PROVINCIE GELDERLAND

Reactienota artikel 3.1.1. Bro overleg

**Inpassingsplan Herinrichting N348 Zutphenseweg,
kruispunt Jodendijk-Scheuterdijk, Eefde**

Auteurs	: mRO b.v.
Opdrachtnummer	: 99.225
Datum	: februari 2014
Versie	: 1

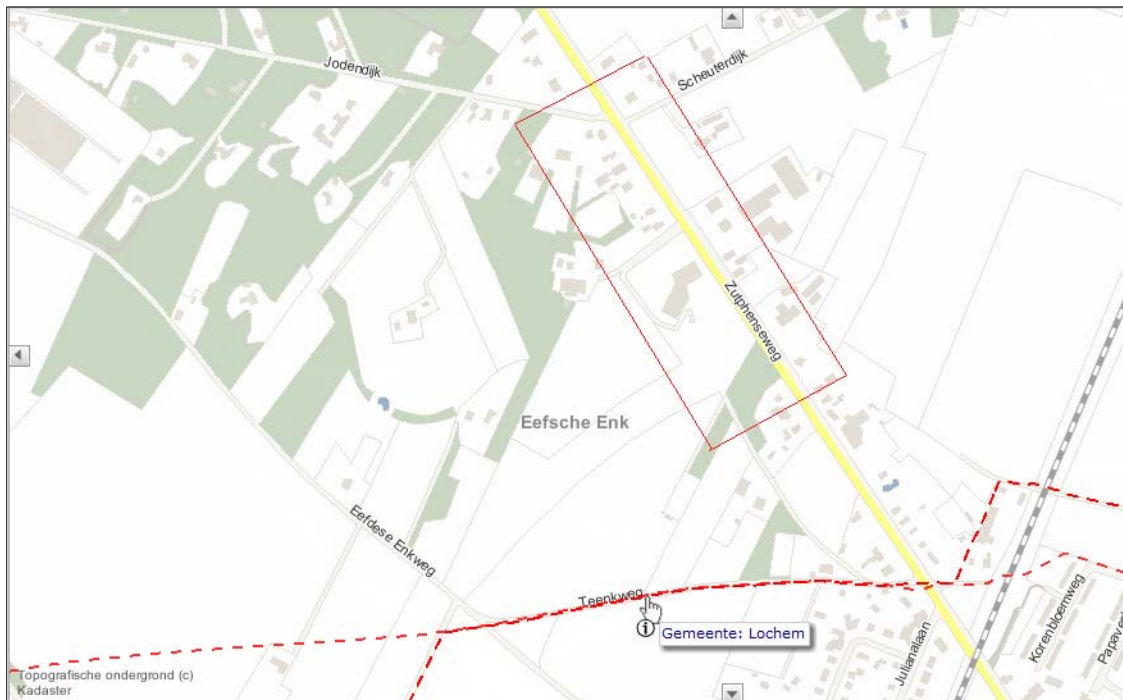
In tegenstelling tot wat in paragraaf 4.3 Externe Veiligheid staat beschreven, zijn er in de (directe) omgeving van het plangebied volgens de VNOG twee externe veiligheid relevante risicobronnen aanwezig. Dit zijn:

- Defensiepijp leiding P20_3
 - o Kerosine, effectafstand 31 meter
- Hogedruk aardgasleiding N05580400KR0005
 - o Effectafstand 100 meter

Beiden liggen ongeveer 200 meter ten zuiden van het plangebied.

De effectafstanden bij een eventueel incident reiken echter niet zover dat ze nadelig van invloed zijn op burgers/gebruikers van het plangebied. Hulpdiensten zullen in geval van een calamiteit gebruik maken van het betreffende wegvak gedeelte. De geplande aanpassingen hebben een positieve invloed op de mogelijkheden van de hulpdiensten bij een eventuele calamiteit.

De conclusie in de plantoelichting van het voorontwerpinpassingsplan dat er in de (directe) nabijheid van het plangebied geen risicovolle bronnen aanwezig zijn, is vooral ingegeven door het feit dat de effectafstanden behorend bij de Defensiepijpleiding en de hogedruk aardgasleiding geen invloed hebben op het plangebied. Dit wordt door de veiligheidsdienst in haar reactie ook bevestigd.

Desalniettemin zal de plantoelichting zodanig worden aangepast dat verwezen wordt naar de twee genoemde risicobronnen.
